REGIONE VENETO
PROVINCIA DI VERONA
COMUNE DI SOMMACAMPAGNA

<u>COMMITTENTE:</u>	COMUNE SOMMACAMPAGNA
<u>ELABORATO:</u>	ANALISI DELLA DOCUMENTAZIONE PER LA RICHIESTA DELLE DEROGHE PRESENTATA DA GEONOVA S.P.A. AI SENSI DEL DECRETO 27 SETTEMBRE 2010.

Castelnuovo del Garda, 04 dicembre 2012

FIGURA 3.1: Discarica in Loc. Siberie - Pacchetto di Impermeabilizzazione del Fondo. A = Substrato naturale; B = Argilla, $Sp = 1,00$ m; C = Materassino Bentonitico; D = Telo in HDPE, $Sp = 2,5$ mm; E = Sabbia, $Sp = 0,20$ m; F = Georete, $Sp = 3,0$ mm; G = Ghiaia, $Sp = 0,30$ m.

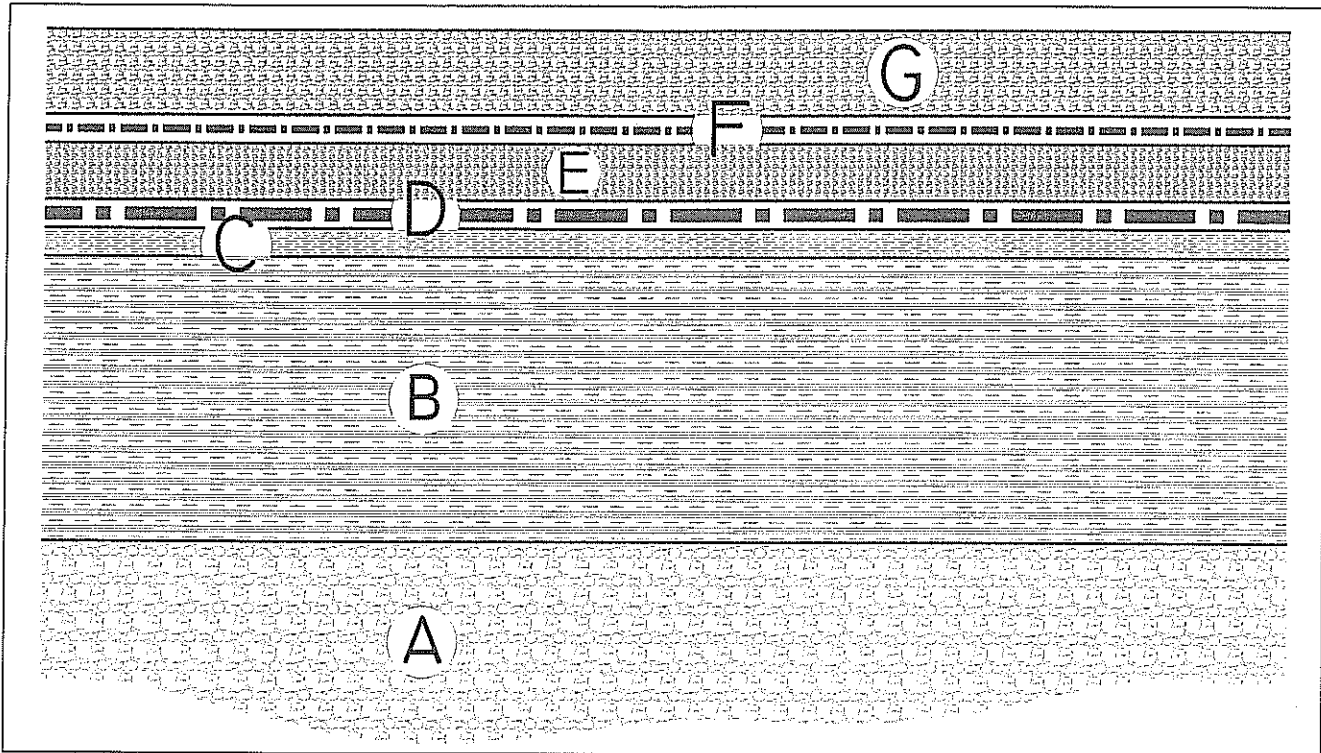
- Le caratteristiche del pacchetto di impermeabilizzazione utilizzato per l'AdR non coincidono con quelle di progetto. Compare infatti uno strato drenante aggiuntivo (spessore pari a 0,20 m), posto al di sotto del materassino bentonitico;
- Le proprietà dell'argilla utilizzate per l'AdR sono quelle riportate nei certificati allegati all'atto di collaudo funzionale. Come già evidenziato nel capitolo precedente, questa argilla risulta molto meno permeabile di quella prevista dal progetto approvato, e pertanto assicura un significativo miglioramento nelle prestazioni ambientali. Risultato peraltro dimostrato nelle conclusioni dell'AdR.

Va peraltro rilevato che la simulazione effettuata col software Landsim è stata effettuata con approccio cautelativo, in quanto non è stata considerata la funzione protettiva svolta dal materassino bentonitico e dal telo in HDPE.

Qualora il gestore intendesse richiedere le deroghe sull'intera discarica, si ritiene che lo stesso debba rieditare l'AdR, prendendo in esame le caratteristiche dell'argilla previste dal progetto autorizzato, per valutare se i risultati delle simulazioni confermerebbero il rispetto di una delle condizioni necessarie al rilascio dell'autorizzazione da parte della Regione, e più precisamente che: *"con particolare riguardo alle emissioni prodotte dalla discarica, l'A.d.R. deve dimostrare che non sussistono pericoli per l'ambiente derivanti dal conferimento di rifiuti con riferimento ai parametri derogati"*.
